Blue Print ADH23414, ADH23607

Toepassingen:
Honda Accord 7/98 > 3/03

HONDA ACCORD – GEVERCILINDER VAN DE KOPPELING

Toepassingsgids Honda Accord 7/98 > 3/03

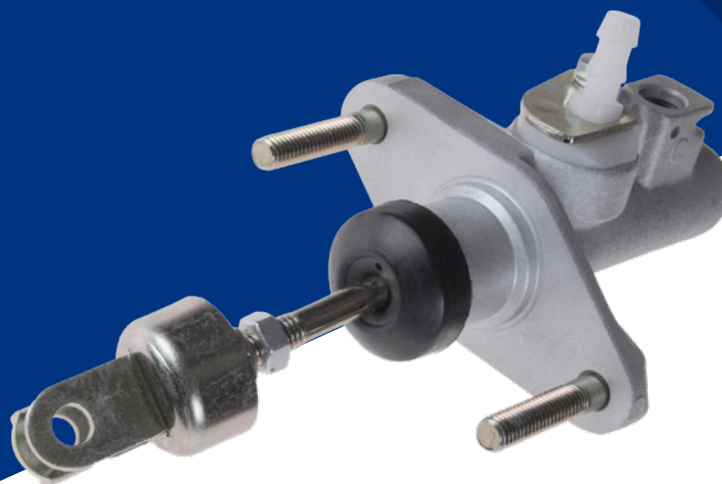
Er werd ons gemeld dat Honda met een leveringsprobleem te kampen had met de geveercilinder van de koppeling die op een aantal vroege Honda Accord modellen met VK-specificatie tussen 1998 en 2003 is gemonteerd.

De geveercilinder die op de productielijn gemonteerd werd, is niet meer als vervangingsonderdeel verkrijgbaar. De oplossing van Honda voor dit probleem is de levering van de latere geveercilinder als vervanging, maar dit betekent dat alle overige onderdelen in het bedieningssysteem van de koppeling (leidingen, nemercilinder etc.) ook vervangen moeten worden om de latere geveercilinder te kunnen monteren. Dit houdt in dat klanten extra onderdelen moeten kopen om het weer rijklaar te maken.

Onderdeelnummer ADH23414 van Blue Print is ook van later ontwerp omdat het eerdere ontwerp niet meer door de fabrikanten wordt geproduceerd.

Vanwege dit probleem moeten klanten de compatibele leidingen bij een Honda-dealer aanschaffen. De nemercilinder voor de koppeling is bij Blue Print verkrijgbaar onder het nummer ADH23607.
